ニッコー・ハンセン株式会社
ニッコー事業部

平角缶 1 L の仕様変更のご案内

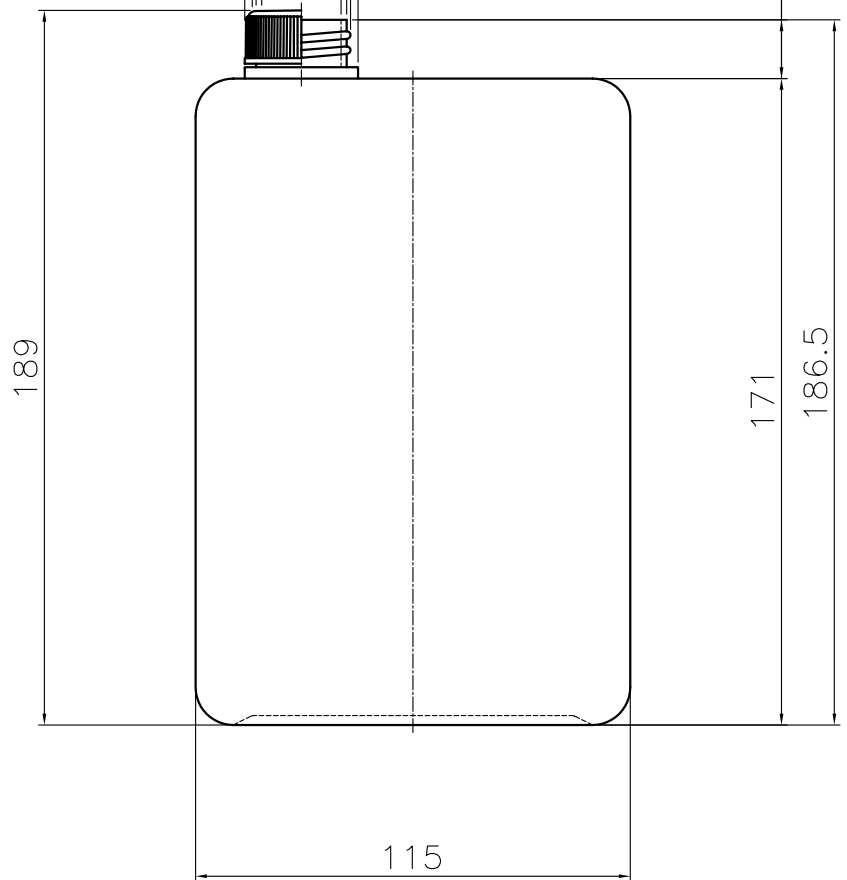
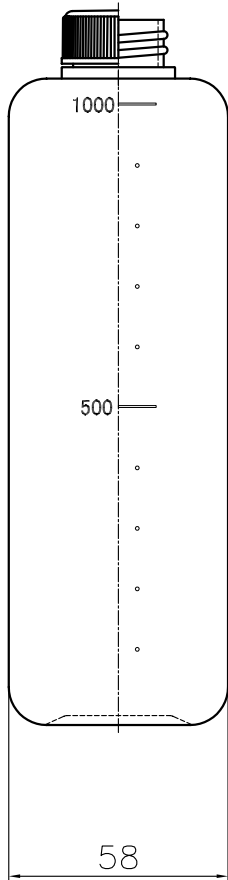
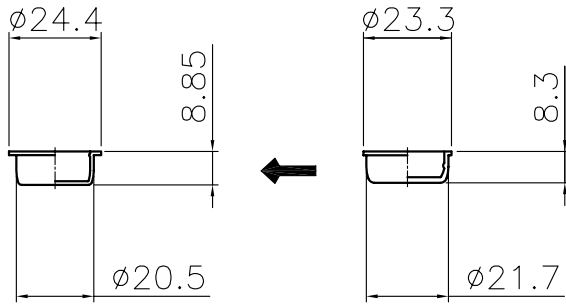
中栓の変更 新型の中栓に変更
中栓の変更に伴うボトル口内径の変更 口内径が以前より -1.0mm規格変更
詳細につきましては別紙図面を御確認下さい。

変更内容

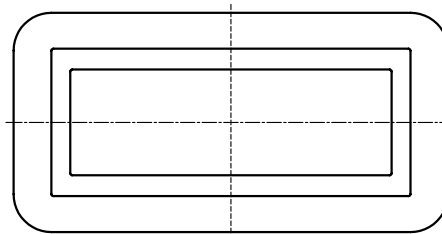
- 中栓の変更 (旧中栓の金型老朽化のため)
- 中栓変更に伴い、容器の口内径の変更
φ21→φ20
